## 後付け部品「スポーツマフラー」に関わる自主回収の実施について

平成16年12月10日

車名	型式	通称名	製品名および品番	自主回収対象製品の製造期間	自主回収対象数
トヨタ	UA-ANE11W	ウィッシュ	品名：TRD スポーツマフラー 品番：17400-AE150	平成15年6月1日 ~ 平成15年11月10日	310本
	計1型式	計1車種	計1種類

**不具合発生箇所**

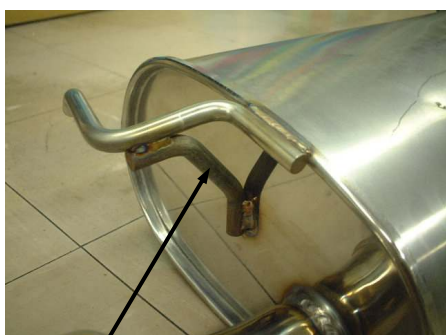
マフラーのサポートゴム取付ステーの強度が不足しているため、そのまま使用を続けると、当該ステーの溶接部分に亀裂が発生して破断し、マフラーが垂れ下がり、マフラーが車体（遮熱板）と干渉して異音が発生するおそれがある。

ステー追加

改善の内容：全車両、補強ステーを追加した改善品と交換する。
